IZP.271.2.2019

Dotyczy: Postępowania IZP.271.2.2019 prowadzonego w trybie przetargu nieograniczonego na roboty budowlane pn.: „Kompleksowa termomodernizacja energetyczna kompleksu budynków użyteczności publicznej – Szkoła Podstawowa, Gimnazjum i Sala Sportowo-Widowiskowa w Dłutowie”.

Proszę na rys nr 9 „ rzut parteru- instalacja c.o.” a tak naprawdę jest to schemat kotłowni- z tego projektu wynika, że wszystkie elementy, które są tam wrysowane są jako istniejące – czy tak na pewno jest?

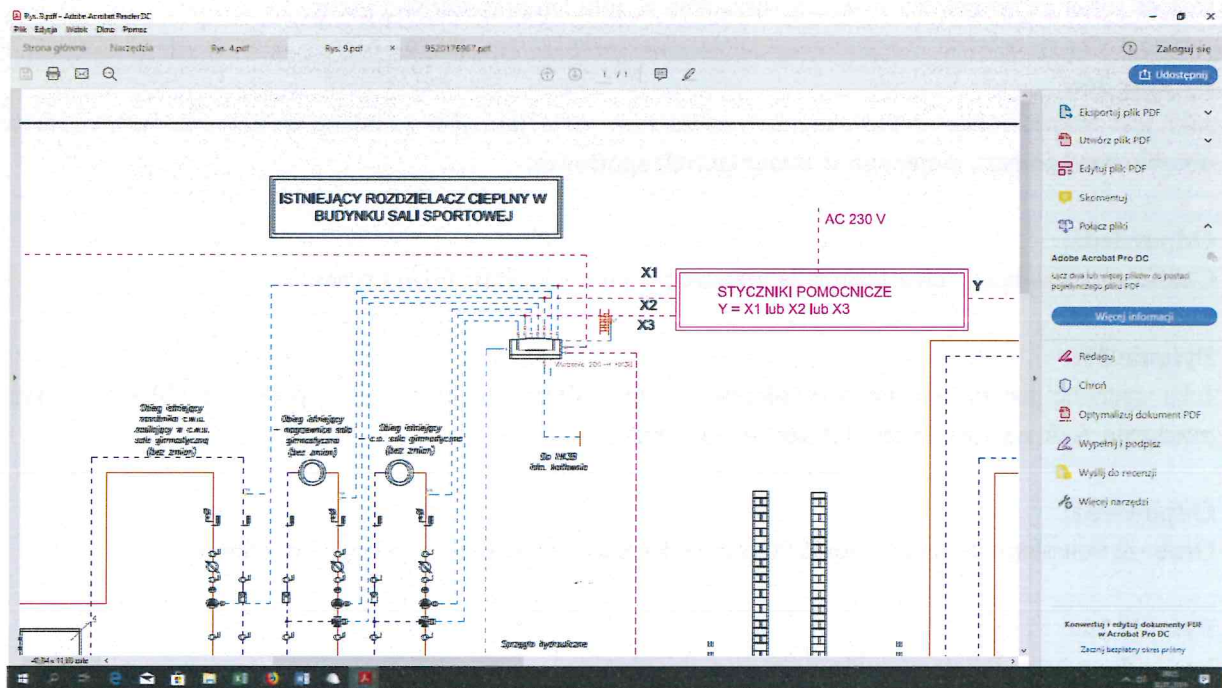
Proszę na rys nr 9 „ rzut parteru- instalacja c.o.” a tak naprawdę jest to schemat kotłowni proszę nanieść - proszę zaznaczyć miejsca w których wpinamy się istniejący układ.

Cała armatura pomiędzy kotłami, a układem Tichelmana jest nowoprojektowana, sprzętło hydrauliczne, filtrodmulnik magnetyczny oraz cała armatura na obiegu nr 1 modernizowanym. Za projektowanymi kotłami należy wymienić całą armaturę na nową i należy wykonać układ Tichelmana, następnie należy wpiąć się do instalacji istniejącej. Ponadto należy wykonać modernizację obiegu nr 1. Wymiennik jest projektowany.

Cała armatura pomiędzy kotłami, a układem Tichelmana jest nowoprojektowana, sprzętło hydrauliczne, filtrodmulnik magnetyczny oraz cała armatura na obiegu nr 1 modernizowanym. Za projektowanymi kotłami należy wymienić całą armaturę na nową i należy wykonać układ Tichelmana, następnie należy wpiąć się do instalacji istniejącej. Ponadto należy wykonać modernizację obiegu nr 1. Wymiennik jest projektowany.
